# **OPINIE , UZGODNIENIA I INNE DOKUMENTY**

**Przebudowa drogi powiatowej nr 1177G w m. Głobino, gmina Słupsk**

Dot. Uzgodnienia projektu przebudowy chodnika wzdłuż drogi powiatowej nr 1177G w m. Globino dz. nr 251 -  
inwestor Gmina Słupsk

**dotyczy: Budowa chodnika wzdłuż drogi powiatowej w m. Globino, gm. Słupsk**

tytuł : ZAGOSPODAROWANIE TERENU

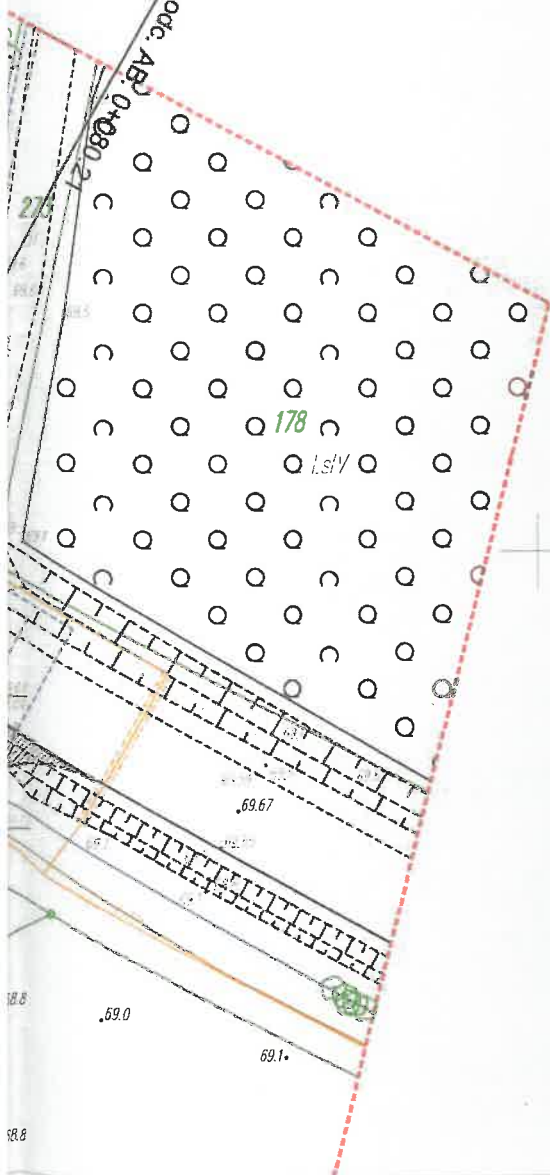
- należy zachować szczególną ostrożność przy pracach ziemnych ze względu na przebiegające w pobliżu i przez teren planowanej inwestycji kable Sn-15kV (punkty D) i Nn-0.4kV (punkty B) - posadowione na głębokości ok. 0.7 - 0.9 mb.

- przed przystąpieniem do prac ziemnych należy wykonać próbne przekopy poprzeczne celem lokalizacji w/w kabli.
- przy wykonywaniu podbudowy chodnika (dz.nr 177/11,12,14) – zbieranie ziemi, formowanie skarpy, wykonywanie muru oporowego, montaż balustrady - istniejący kabel Nn-0.4kV w razie wypłylenia zagłębić lub ułożyć w przepuście ochronnym dwupołówkowym typu Arot SRS 110.

7. Za uszkodzenia sieci elektrycznych powstające w wyniku prowadzonych prac odpowiada wykonawca lub inwestor i jest zobowiązany do ich usunięcia na własny koszt.

8. Przy niwelacji terenu doprowadzić do zachowania normatywnej głębokości dla urządzeń elektrycznych.

tytuł : ZAGOSPODAROWANIE TERENU

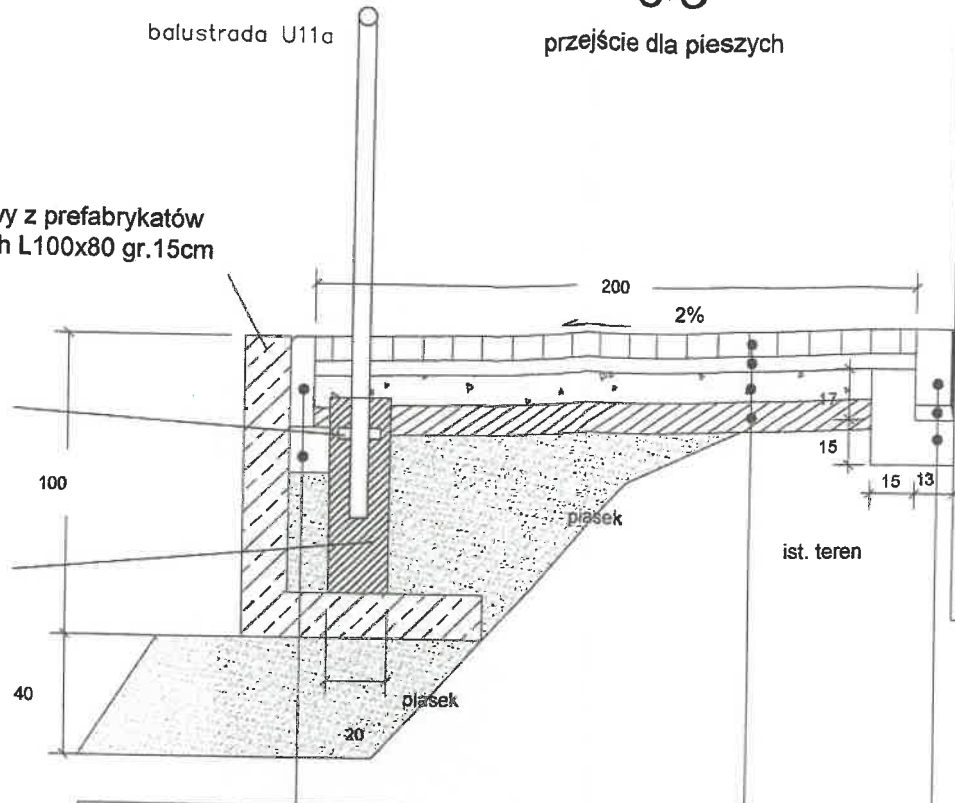
PSG Sp. z o.o. Oddział Zakład Gazowniczy w Koszalinie niniejszym pismem **uzgadnia pozytywnie** budowę chodnika w m. Globino, gm. Słupsk, dz. nr 251 w odniesieniu do projektowanej sieci gazowej średniego ciśnienia PE dn63/125:

- prace ziemne w pobliżu czynnych sieci gazowych wykonywać ręcznie z zachowaniem szczególnej ostrożności i normatywnych odległości poziomych i pionowych;

- wszelkie prace w rejonie istniejącej sieci gazowej wykonywać pod nadzorem pracownika odpowiedzialnej terytorialnie Gazowni, tj. Gazowni w Słupsku;
- zgodnie z Rozporządzeniem Ministra Gospodarki z dnia 26 kwietnia 2013r. w sprawie warunków technicznych, jakim powinny odpowiadać sieci gazowe i ich usytuowanie, odległość pionowa mierzona od górnej zewnętrznej ścianki gazociągu powinna wynosić 1,0m do powierzchni jezdni, przy czym nie mniej niż 0,5m od spodu konstrukcji nawierzchni;
